Assunto: Melhoria na Qualidade de Acendimento dos Queimadores de Mesa

Modelos: BF056A/B, BF076A/B, BFM50A/B, BFM76A/B, BFT56A/B, BFT76A/B, BFN50A/B,
BFN76A/B, CFE50A/B, CFE76A/B, CFM50A/B, CFM76A/B

Marcas: Brastemp e Consul

Fig.01

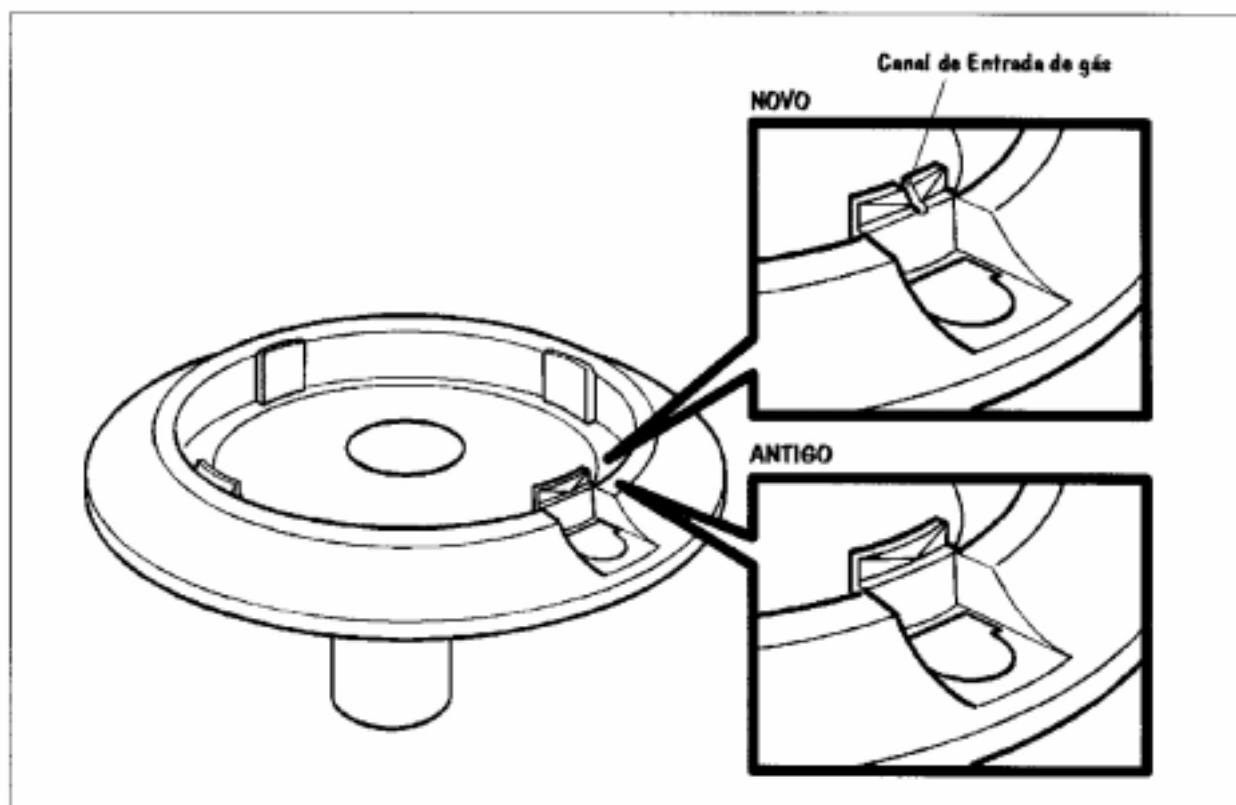
Com o objetivo de melhorarmos a qualidade de acendimento nos fogões em referência (acendimento automático e superautomático) estamos modificando os Queimadores de Mesa (Normal e Gigante) afim de direcionar o gás para o Eletrodo.

Estes novos Queimadores são totalmente intercambiáveis com os antigos e os Espalhadores não sofreram alteração.
